## Antrag zur Aufnahme von Änderungen der Anlage 9 des AVV

<b>Titel:</b>	Neuerung Code 3.2.4.5_ 3.2.4.6 gebrochene Kühlrippen/-stege
<b>Änderungsantrag von EVU / Halter / andere Gremien:</b>	DB Cargo
<b>Änderungsantrag für:</b>	<input checked="" type="checkbox"/> Anlage 9 <input type="checkbox"/> Anlage 11
<b>Einreicher:</b>	Sven Seligmann
<b>Ort, Datum:</b>	Mainz, 02.09.2019
<b>Kurzbeschreibung:</b>	Neuerung Code 3.2.4.5_ 3.2.4.6 gebrochener Kühlrippen/-stege an Wellenbremsscheiben.

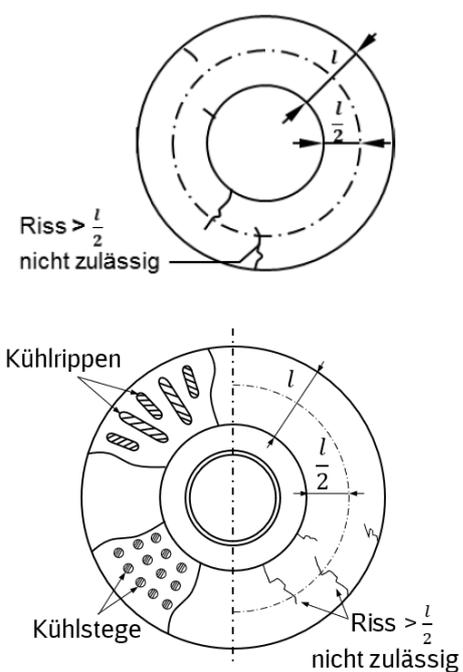
Aufnahme zwei neuer Codes und einer Skizze in dem Anhang 1 der Anlage 9 AVV.  
Code 3.2.4.5 Kühlstege und Code 3.2.4.6 Kühlrippen.

3.2.4.4	Durchgehender Riss	Aussetzen	5
	3.2.4.5	Kühlstege fehlen, gerissen - mehr als 2 nebeneinander - mehr als 6 gesamt	K + R1	3
	3.2.4.6	Kühlrippen gerissen - mehr als 4, mit weniger als 3 unbeschädigten Kühlkanälen zwischen Kühlrippen mit Riss	K + R1	3
